ECE/TRANS/WP.29/2009/18  
17 December 2008

Предложение по дополнению 33 к поправкам серии 03 к Правилам № 37  
(лампы накаливания механических транспортных средств и их прицепов)

Представлено Рабочей группой по вопросам освещения и световой сигнализации (GRE)\*

**Спецификация H10W/1**

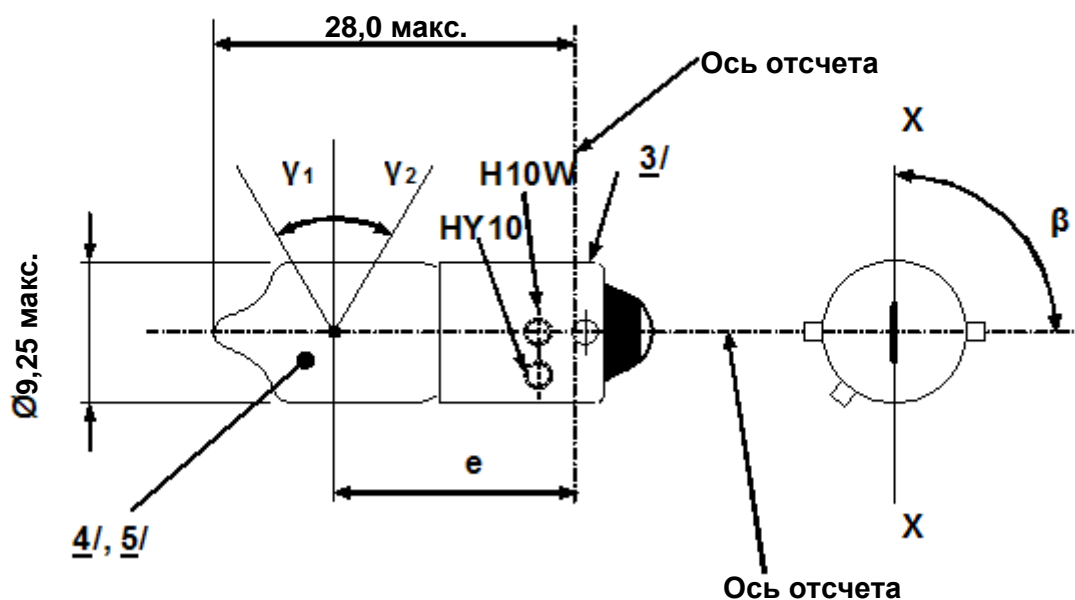
Включить новые спецификации H10W/1-2, между спецификациями H6W/1 и H21W/1, следующего содержания (см. нижеследующие страницы):

Размеры в мм	Лампы накаливания серийного производства			Эталонная лампа накаливания
	мин.	ном.	макс.	
e	14,25	15,0	15,75	15,0 ± 0,25
Боковое отклонение <u>1/</u>			0,75	0,4 макс.
β	82,5°	90°	97,5°	90° ± 5°
γ1, γ2 <u>2/</u>	30°			30° мин.
Цоколь:	H10W: BAU9s	в соответствии с публикацией МЭК 60061 (спецификация 7004-...)		
	HУ10W: BAUZ9s	в соответствии с публикацией МЭК 60061 (спецификация 7004-...)		
<b>ЭЛЕКТРИЧЕСКИЕ И ФОТОМЕТРИЧЕСКИЕ ХАРАКТЕРИСТИКИ</b>				
Номинальные значения	Вольты		12	12
	Ватты		6	6
Испытательное напряжение	Вольты		13,5	13,5
Фактические значения	Ватты		12 макс.	12 макс.
	Световой поток	H10W	200 ± 12%	
		HУ10W	120 ± 17%	
Контрольный световой поток при напряжении около 13,5 В				Белый: 200 лм
				Автожелтый: 120 лм

- 1/ Максимальное боковое отклонение центра нити накала относительно двух взаимно перпендикулярных плоскостей, проходящих через ось отсчета, одна из которых проходит через ось X–X.
- 2/ В зоне между внешними сторонами углов  $\gamma_1$  и  $\gamma_2$  колба не должна иметь участков оптического искажения, а радиус кривизны колбы должен составлять не менее 50% от фактического диаметра колбы.
- 3/ По всей длине цоколя не должно быть каких-либо выступов или мест пайки, выходящих за максимально допустимый диаметр цоколя.
- 4/ Свет, испускаемый лампами накаливания серийного производства, должен быть белым для категории H10W и автожелтым для категории HУ10W.
- 5/ Свет, испускаемый эталонными лампами накаливания, должен быть белым для категории H10W и автожелтым или белым для категории HУ10W".
